LEDユニット仕様変更

SLD24形/SLD96形 SLDシリーズLED角形表示灯

SLDシリーズ角形表示灯のLEDユニットの仕様変更についてご案内いたします。

SLD24形 変更前

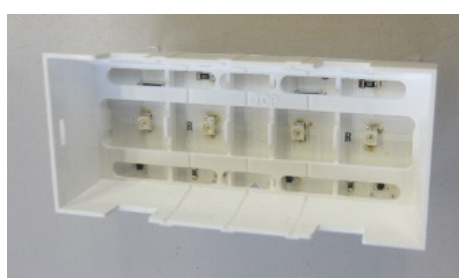
- ・SLD24形/SLD96形 角形表示灯に使用するLEDユニットを、高輝度スーパーLEDユニットに変更し、高輝度と省エネルギー（現行比45～62%マイナス）化を図ります。
- ・LEDユニットの高輝度化に伴い、レンズ枠内側の白色塗装を廃止します。
- ・その他の仕様は変更ありません。
